改善箇所説明図

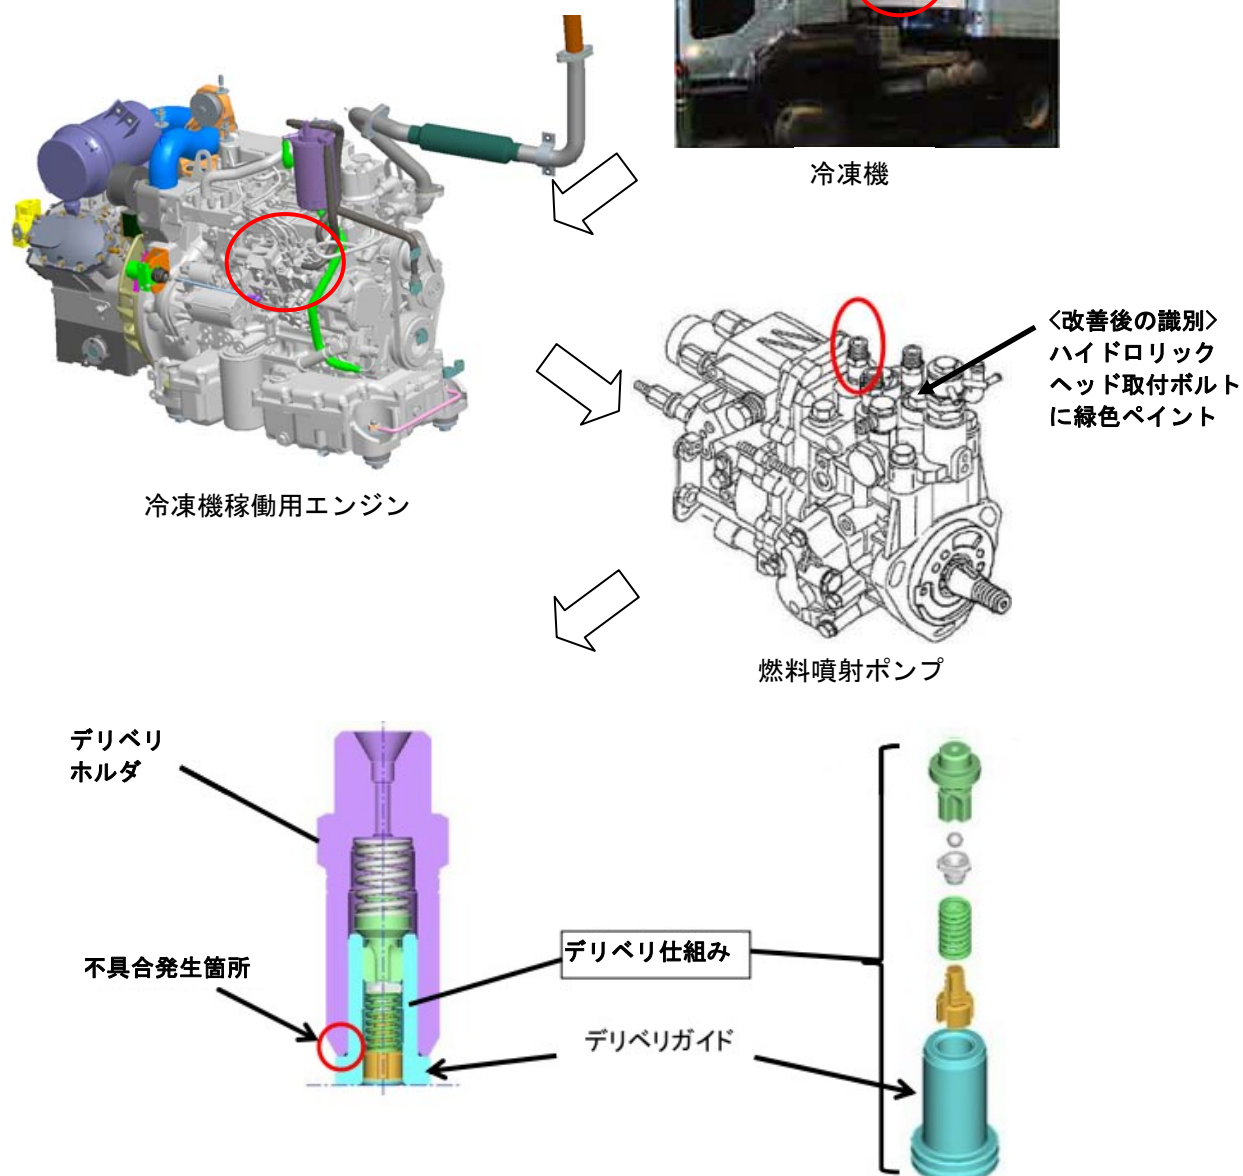
不具合発生箇所

冷凍機を稼働させるための専用エンジンにおいて、燃料噴射ポンプのデリベリホルダ内部のデリベリガイドの熱処理が不適切なため、シール部に初期亀裂が発生しているものがある。そのため、そのままの状態で使用を続けると、当該初期亀裂が進展し燃料が漏れるおそれがある。

全車両の冷凍機用エンジンの燃料噴射ポンプについて、良品のデリベリガイドを組込んだデリベリ仕組みと交換する。

は、交換部品を示す。

燃料噴射ポンプハイドロリックヘッド取付ボルトに、緑色のペイントを塗布する。
